表 A.18 监理工程师通知回复单

工程名称：长沙市亘晟门窗公司 1.1MW 屋顶分布式光伏电站

编号：GSHF-002

整改照片

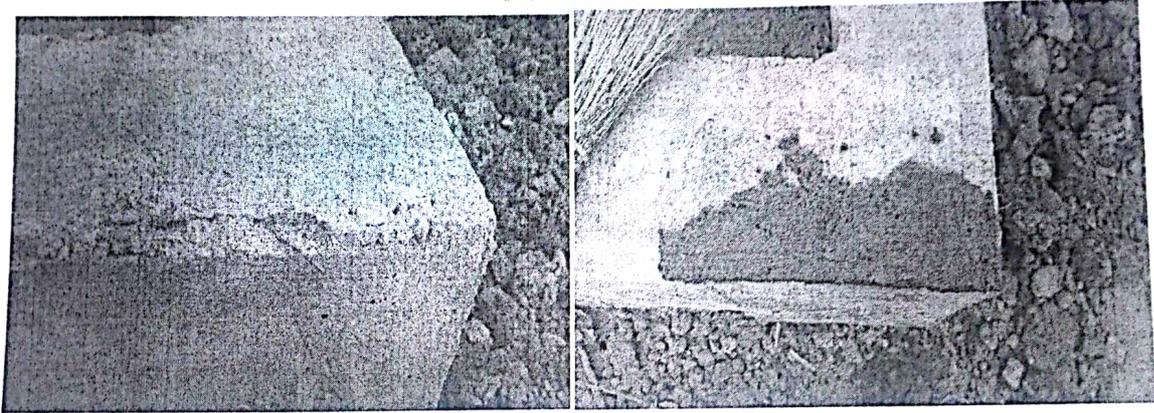
- 1、已对浇筑完成的箱、逆变基础从新进行收面。
- 2、散落混凝土已进行整体清理。

收面整改完成
